Sujet: Invitation à Soumissionner à un Projet de Marché: FP802-160044

Titre: Installation d'une protection cathodique

Lieu des travaux: Paspébiac – Gaspésie Sud, Qc

Addenda: No. 01

FIGURE 1

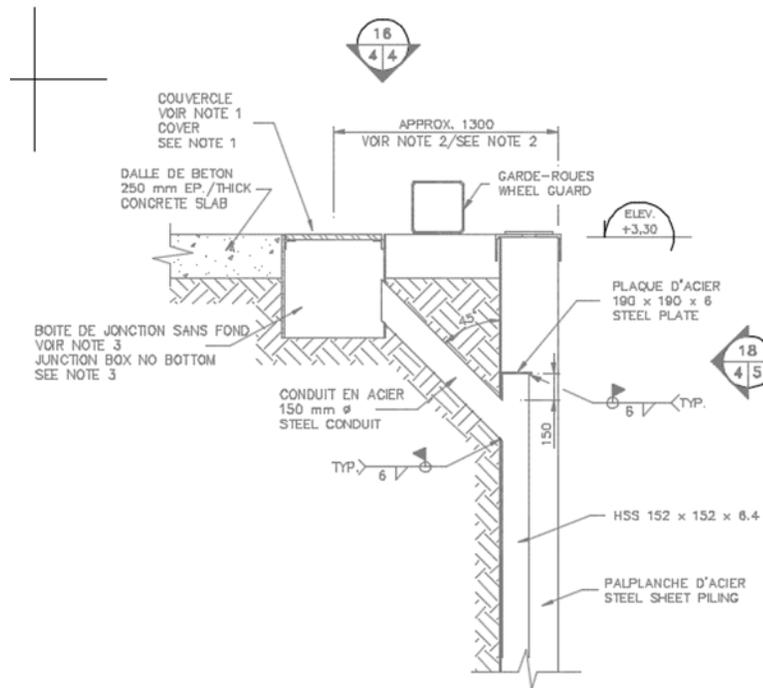
Est que les puits de tirage BJ1 @ BJ7 sont existants, si oui quel est le nombre et la dimension des tuyaux entre chaque puits?

L'installation des regards BJ1 à BJ7 fait partie des travaux à compléter dans le cadre de ce projet.

*Voir également la **Figure 1** ici-bas.

- $BJ1-BJ2 = BJ2-BJ3 = BJ3-BJ4 = BJ5-BJ6 = BJ6-BJ7 = 36m$
- $BJ3-BJ4 = 29m$

- NOTE 1: COUVERCLE ACIER GALVANISE, ANTI-DERAPANT, AVEC BOULONS EN ACIER INOXYDABLE
SOUMETTRE LES DESSINS POUR APPROBATION
- NOTE 1: GALVANIZED STEEL COVER, NON SLIP, WITH STAINLESS STEEL BOLTS
SUBMIT THE DRAWINGS FOR APPROVAL
- NOTE 2: LA POSITION EXACTE DES BOITES DE JONCTIONS SERA DETERMINEE SUR PLACE
NOTE 2: THE EXACT POSITION OF JUNCTION BOXES WILL BE DETERMINED ON SITE
- NOTE 3: LES DIMENSIONS DES BOITES DE JONCTIONS SONT:
BJ1, BJ2, BJ3, BJ5, BJ6 ET BJ7: 600 x 600 x 600
BJ4: 600 x 900 x 600
SOUMETTRE POUR APPROBATION
- NOTE 3: DIMENSIONS FOR DE JUNCTION BOXES ARE:
BJ1, BJ2, BJ3, BJ5, BJ6 AND BJ7: 600 x 600 x 600
BJ4: 600 x 900 x 600
SUBMIT FOR APPROVAL
